Consultation publique relative à la demande
d'autorisation environnementale déposée
par la société S.A.S. ELICIO France en vue
de l'implantation d'un parc éolien
sur la commune de SCEAUX-DU-GÂTINAIS.

Copie intégrale des pièces jointes
annexées aux observations

Photomontage réalisé le 03-07-2026 à 19:28:50

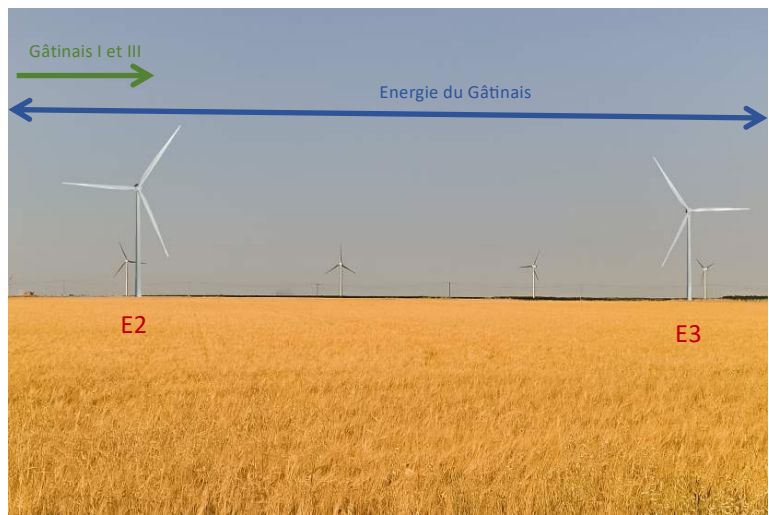
Le rapport de gabarit entre Elicio et Energie du Gâtinais est très imposant.
La perception lointaine acquise d’Energie du Gâtinais est écrasée par la présence environ 3,3 fois plus grande des éoliennes d’élicio.

Photomontage réalisé le 06-07-2026 à 20:06:18

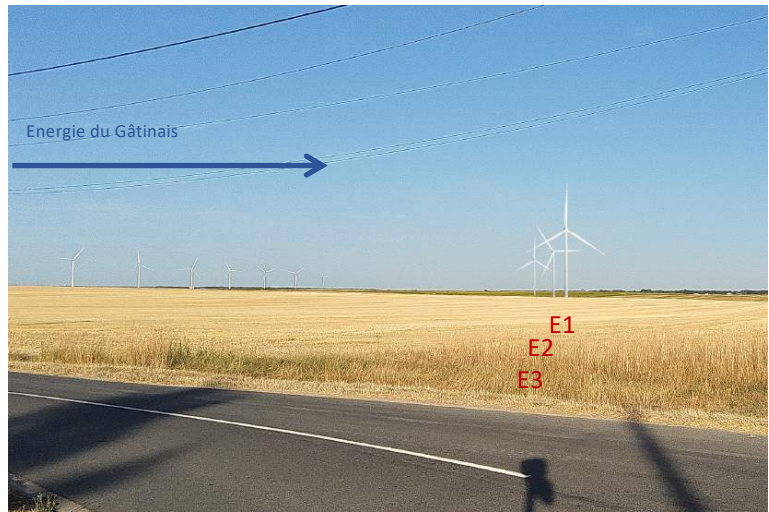
La vue montre le projet Elicio qui occupe de façon imposante un angle entre Energie du Gâtinais et Genévriers Nord-2 (hors champ mais situé à la suite à droite de la photo).
Cela renforce l'idée que les impacts d'Elicio, au-delà de leur gabarit imposant et des effets de renforcement de la saturation sur les horizons occupés, sont aussi dans l'occupation spatiale supplémentaire pour certains hameaux.
Elicio n'a pas produit de photo équivalente.

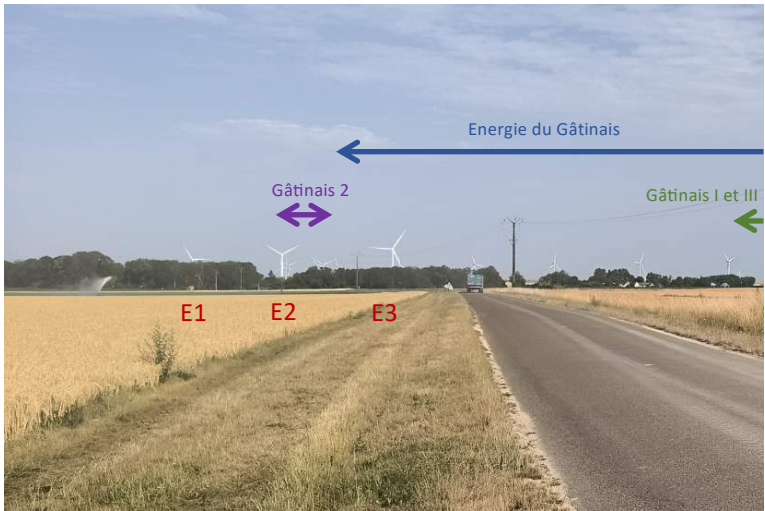
Elicio domine le hameau de la Bottière et les autres parcs.
Sa visibilité est forte et rompt avec les Energie du Gâtinais qui, par son gabarit plus modeste, apparaît fortement qu’au fur et à mesure que le boisement s’éteint à droite pour laisser la place aux grandes cultures.
Gâtinais 2 occupe la légère trouée constituée par la route qui traverse la Bottière, et reste de les mêmes dimensions malgré sa taille (car plus éloigné) qu’Energie du Gâtinais.

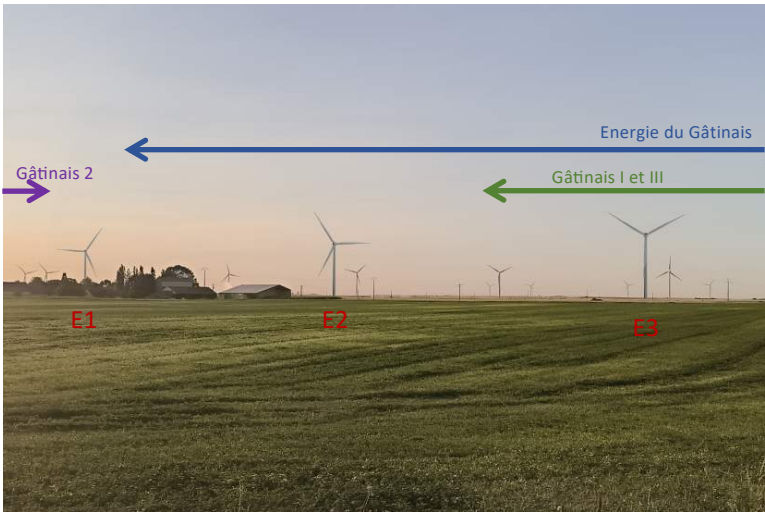
Depuis la Grand’Cour, les 3 éoliennes d’Elicio sont visibles sur un plan de 40° horizontal.

Photomontage réalisé le 03-07-2026 à 20:04:31

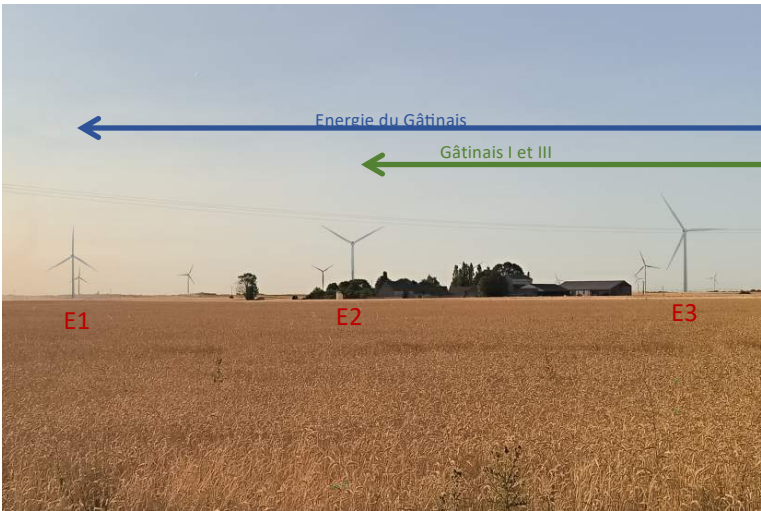
Comme pour la Grand’Cour, la sortie de la Bretonnière mais aussi de l’Ardoiserie confronte les habitants à la vue directe de l’ensemble du projet.
On voit aussi que le hameau de Trivernoux, déjà fortement impacté par le projet, est coiffé et encadré par Elicio-les-Ormeaux.
Comme précédemment, Energie du Gâtinais est écrasé par le caractère imposant du projet : les 3 éoliennes couvrent quasiment 5 éoliennes d’Energie du Gâtinais.
A noter la rupture d’échelle vis-à-vis de Gâtinais I qui offrait une continuité en orientation et en dimension.

Photomontage réalisé le 03-07-2026 à 20:18:17

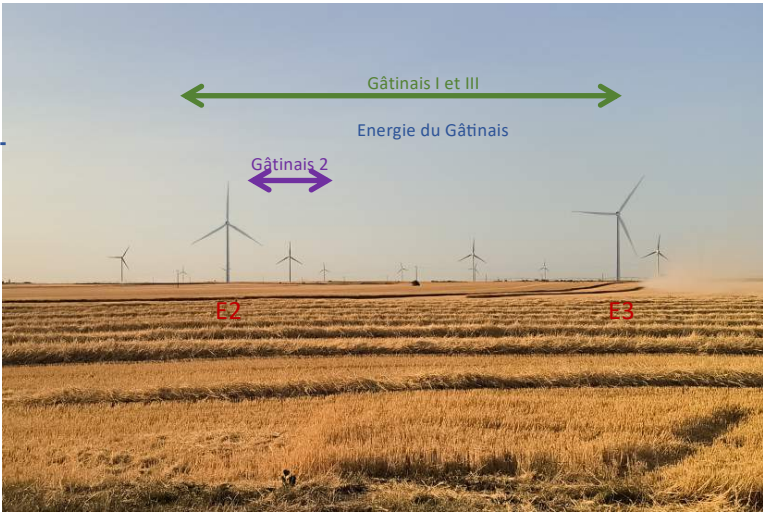
La vue, plus avancée que pour La Bretonnière, ne permet de visualiser que 2 éoliennes sur les 40° de la photo.
L'enfilade des parcs est ici bien visible, avec les 3 ensembles qui se succèdent.
Cela met Elicio en situation de donner une échelle plus envahissante, comme un effet de loupe, dans le paysage.

Photomontage réalisé le 03-07-2026 à 20:29:58

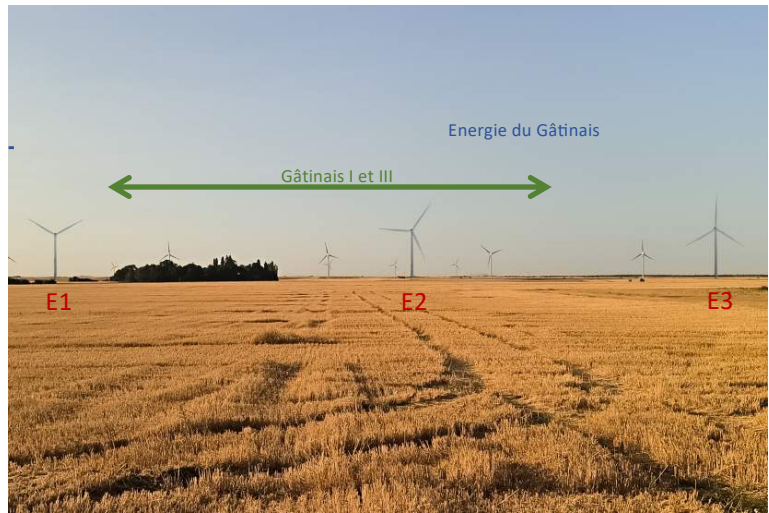
Depuis le Bois Rond, dernier hameau du Fusain, les 3 éoliennes occupent encore tout l’espace sur 40°.
Une promenade puis la sortie de La Bottière jusqu’à ce hameau confronterait l’habitant ou le visiteur à une présence très forte du projet, présence qui ne le lâcherait pas tout au long de son parcours.
Ici encore, Paucour est encadré et dominé.

Figure 14 : Schéma de l'activité des chiroptères au cours de la saison.

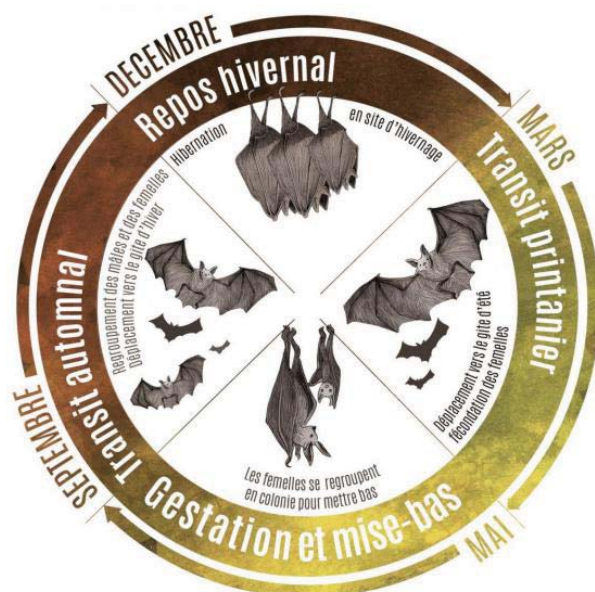
D'ailleurs, l'étude écologique (p. 46-EE) produit l'illustration (ci-après) des différents cycles des chiroptères au cours de l'année qui montre que le mois de **mars est inclus dans le cycle printanier**.

L'étude revendique une couverture réalisée « sur un cycle biologique complet » (p.195 et 364-EE), alors que l'inventaire ne s'étend que d'avril à octobre.

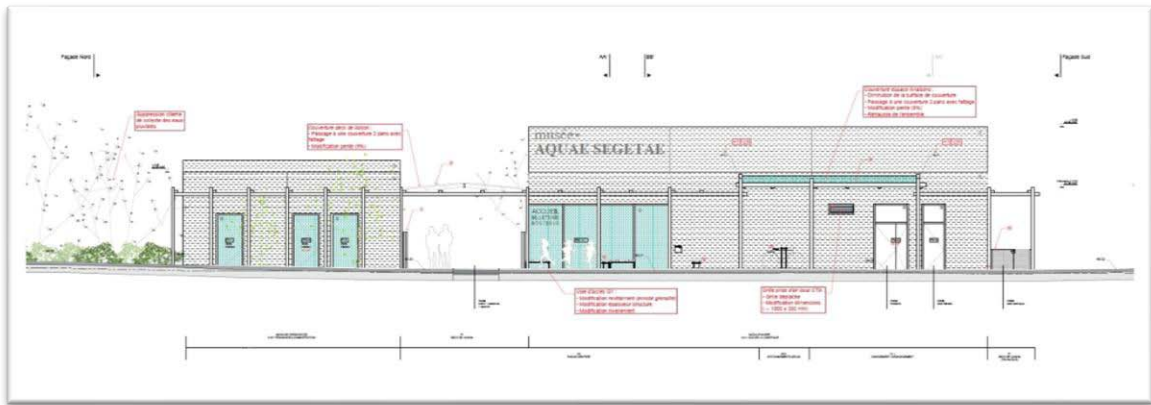
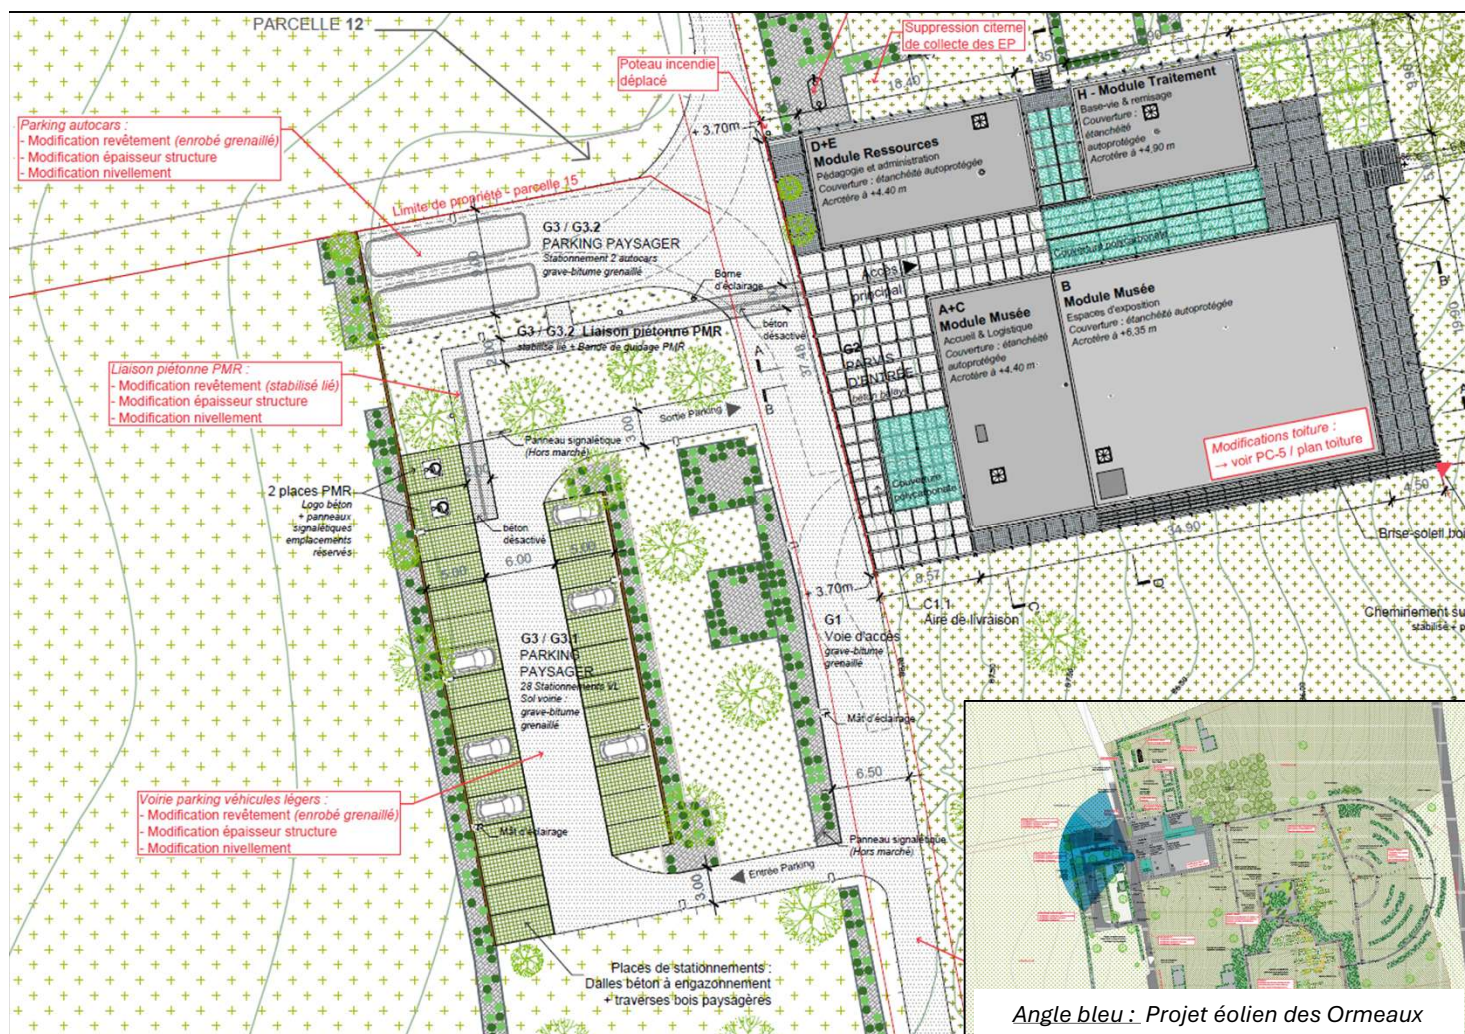
Proposer un point de vue alternatif au niveau de la rue de la commanderie et du prolongement vers le chemin de Sceaux

Zone à privilégier pour nouveau PM
